<b>Změnový list číslo 289</b>	
<b>Identifikace akce</b>	
Název akce:	Výstavba Multifunkční sportovní a kulturní haly v Brně
Číslo akce SMVS:	-
Objednatel:	I. Statutární město Brno II. ARENA BRNO, a. s. III. Brněnské komunikace a.s. IV. Teplárny Brno, a.s.
Zastoupen:	Objednatelem
Zhotovitel:	HOCHTIEF CZ a.s., Plzeňská 16/3217, 150 00 Praha 5
TDI:	-
Projektant:	Projektová dokumentace 1 - Arch.Design, s.r.o. a A PLUS a.s. Projektová dokumentace 2 - PK OSSENDORF s.r.o.
<b>Předmět změnového listu</b>	
<b>Bourání ŽB plochy A2</b>	
<b>Část díla dotčená změnovým listem</b>	
Vybourání ŽB plochy, v PDPS dle SO 002.1 demolice zpevněných ploch označena jako A2.	
<b>Popis změny, popis technického řešení</b>	
<b>Původní řešení dle smluvní (tendrové) dokumentace :</b>	
V Projektové dokumentaci 2 je plocha A2 znázorněna jako asfaltová plocha v tl. přibližně 150 mm. Bourání této plochy není obsaženo v soupisu prací SO 002.1.

**ZL 289 - Bourání ŽB plochy A2**

**SO 002.1 DEMOLICE ZPEVNĚNÝCH PLOCH (Plocha MSKP 1. ETAPA) (MSKP 1. ETAPA-OD)**

**SITUACE**  
DEMOLICE ZPEVNĚNÝCH PLOCH  
1:500

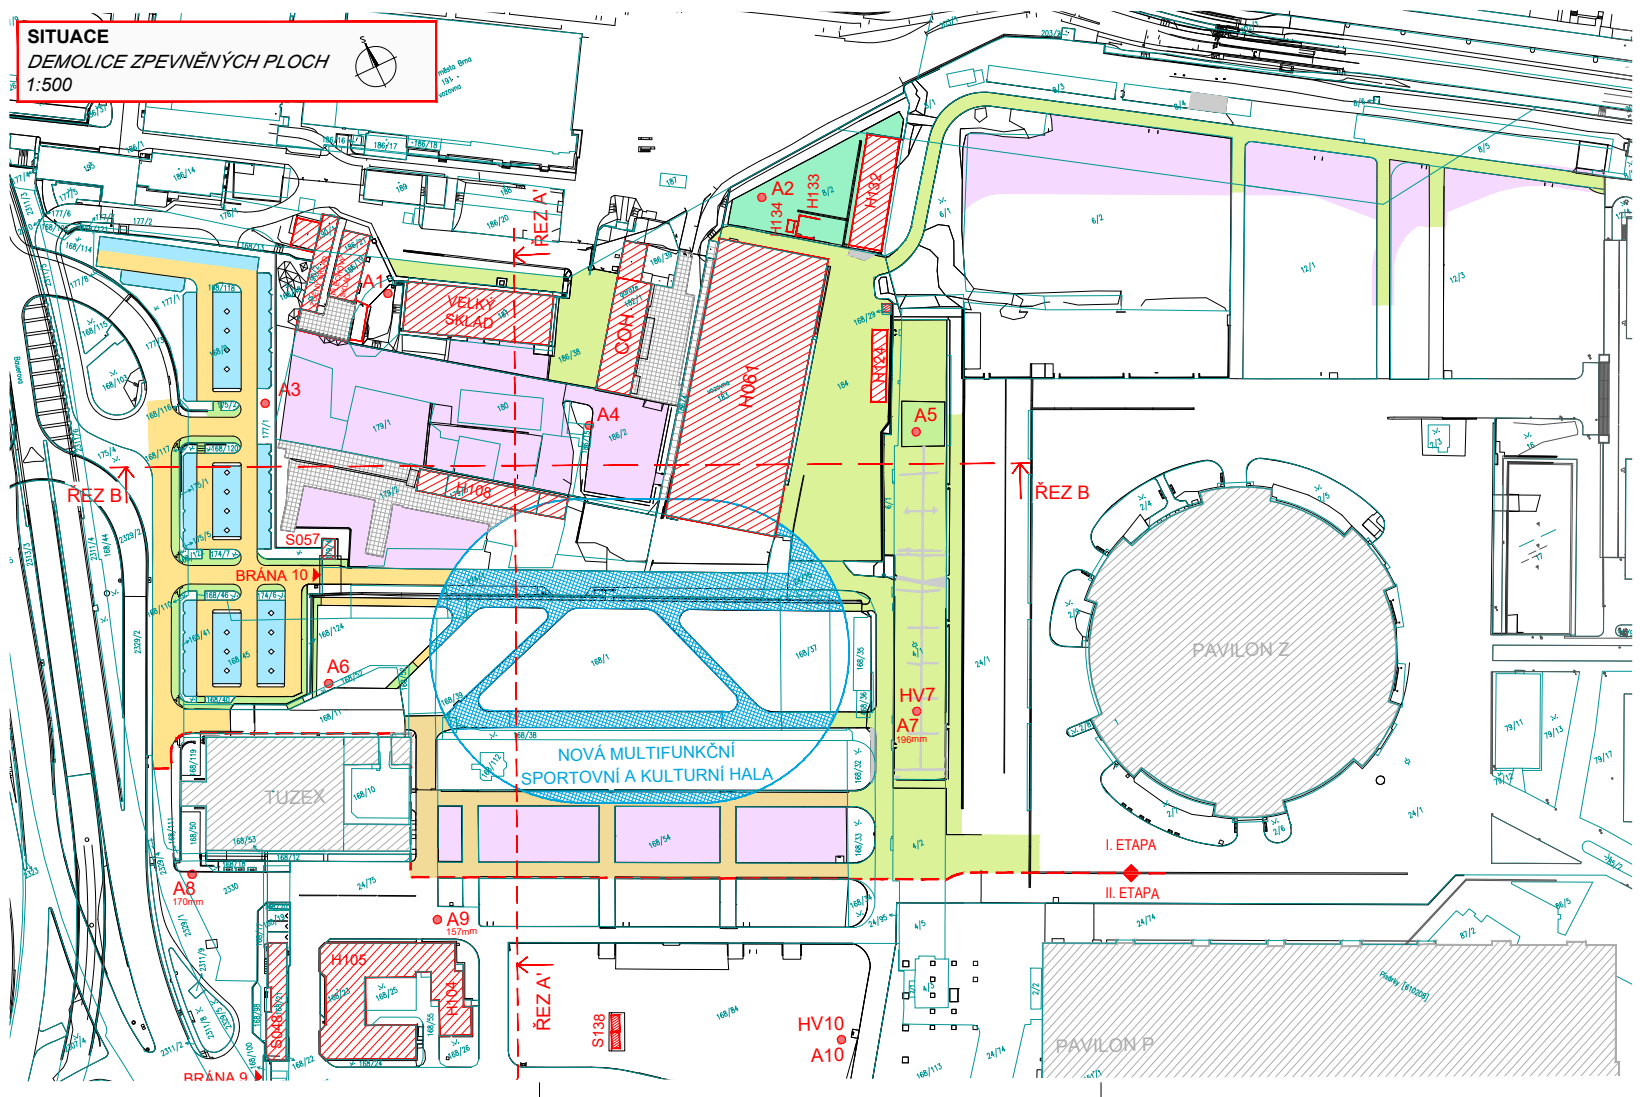
<b>Nové řešení :</b>	
S ohledem na zastižení skutečné skladby plochy A2 (železobetonová deska tl. přibližně tl. 600 mm) dochází změnou k vybourání této plochy pro umožnění provedení SO 802 dle Projektové dokumentace 2 (plocha A2 má být trávník). Vybouraný železobeton bude odstraněn v souladu s platnými právními předpisy.	
<b>Zdůvodnění změny :</b>	
Během výstavby bylo zjištěno, že plocha A2 je ve skutečnosti železobetonová deska tl. přibližně 600 mm. S touto okolností nebylo uvažováno, přičemž pro provedení prací na ploše A2 dle Projektové dokumentace 2 (na této ploše je uvažován trávník) je nezbytné zastiženou desku vybourat a vybouraný železobeton odstranit v souladu s platnými právními předpisy. Z výše uvedeného vyplývá, že se jedná o změnu, která je potřebná pro provedení Díla (výsledné plochy A2, kterou by bez vybourání nalezené železobetonové konstrukce nebylo možné zrealizovat) podle Projektové dokumentace 2 a která je dána okolností (zastižení železobetonové desky, což nebylo snadno odhalitelné), kterou zadavatel i přes vynaložení náležité péče nemohl předvídat, protože se jedná o nepodstatnou změnu závazku podle § 222 odst. 6 ZZZV.
